「第8回 雲仙・普賢岳溶岩ドーム崩壊ソフト対策検討委員会」

第8回(平成29年度第2回) 雲仙・普賢岳溶岩ドーム崩壊ソフト対策検討委員会 討議資料

第7回委員会での主な指摘と対応

図 光波測距儀による反射プリズムの1時間の移動距離(〇年〇月〇日〇時~〇時)

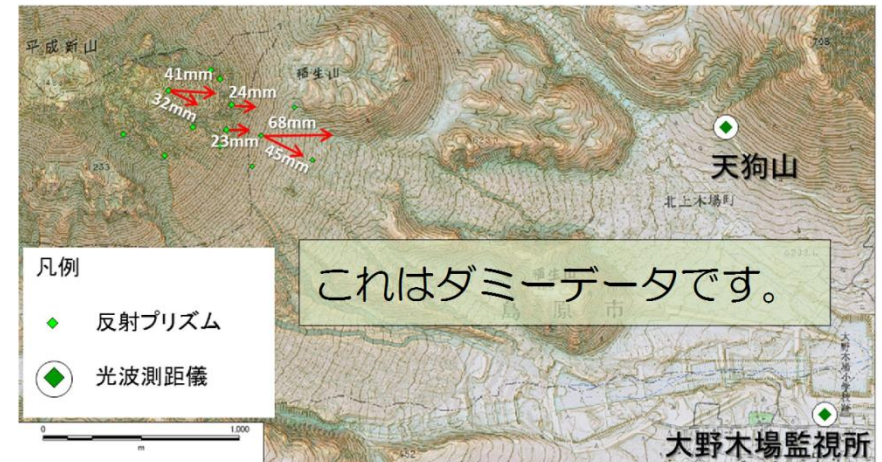
項目	指摘	対応
1.暫定監視基準超過後の対応と臨時委員会	①溶岩ドームが大規模に崩壊する危険が高いと予想される場合の情報発信においては、普段の情報発信とは違うということが分かり易いよう、表現を工夫する必要がある。また時間を追って危険が次第に高まっている場合には、その旨が分かるように表現する必要がある。	左記を考慮して、本委員会で再提案する。 →2章 P22
	②本委員会の検討結果を、地域防災計画の中に位置づけることが望ましい。	雲仙市は今年度中に市地域防災計画改訂予定、掲載について検討中。 島原市、南島原市、長崎県は掲載済み。
	③いざという時に臨時委員会を機能させるためには、年1回程度は委員会を開催し情報共有を計る必要がある。	現委員会を継続し、年1回程度開催したい。 →4章 P31

- 本文の末文はゴシック太字とする。
- 本文の末文において、危険な状態と判断した場合の記述方法は、「今後、溶岩ドームが崩壊する可能性も考えられます」を基本とする。

ただし、前回発表時よりも状況がさらに進展している場合には、「**第〇報時点よりもさらに危険な状態にあります。**」等の修正・加筆を適宜行う。
